ACTA No. 05

1. Mesa técnica para revisión de las observaciones del componente topográfico de los proyectos que se encuentran radicados en el Mecanismo de Viabilización del Ministerio, en la región de La Argentina – Huila ‘CONSTRUCCIÓN DEL ACUEDUCTO DE LA VEREDA BAJO PENSIL DEL MUNICIPIO DE LA ARGENTINA DEPARTAMENTO DEL HUILA’ y ‘CONSTRUCCIÓN DEL ACUEDUCTO DE LA VEREDA LOURDES DEL MUNICIPIO DE LA ARGENTINA - DEPARTAMENTO DEL HUILA’

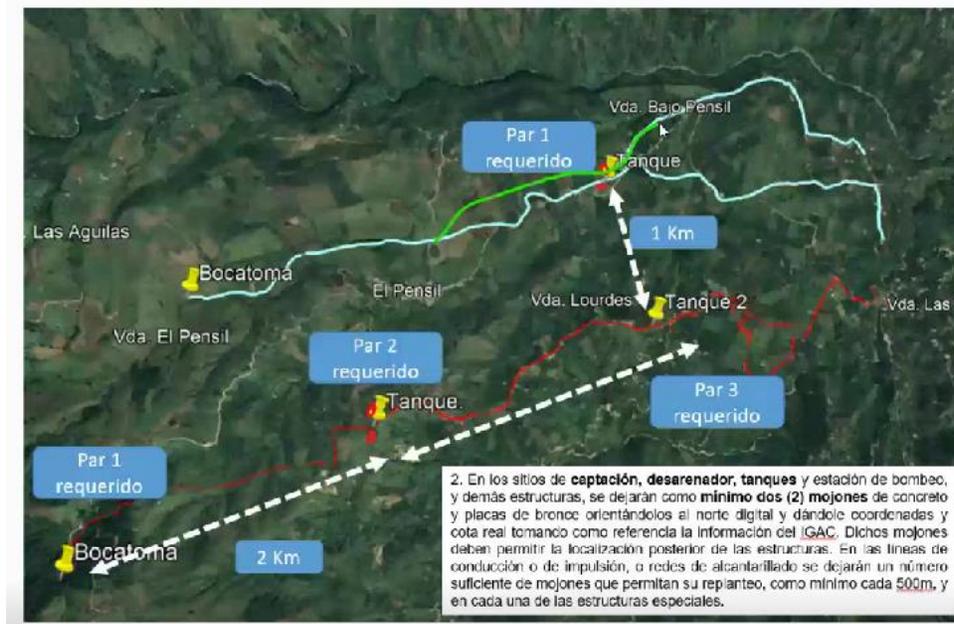
7. El Ing. Darwin Mena pregunta, cual es el proyecto al cual se le va a reducir el alcance por el tema de pasos elevados, el Ing. Mario contesta que el proyecto de Lourdes, en términos de red geodésica el par de mojones que se deben dejar explícitos en el informe, son los tanques de almacenamiento, entonces esta el Par 1 que es para la zona de Bajo Pensil y el Par 2 que es para la zona de Lourdes

En términos de redes de distribución, lo que se va a construir para Bajo Pensil son las redes señaladas de color verde
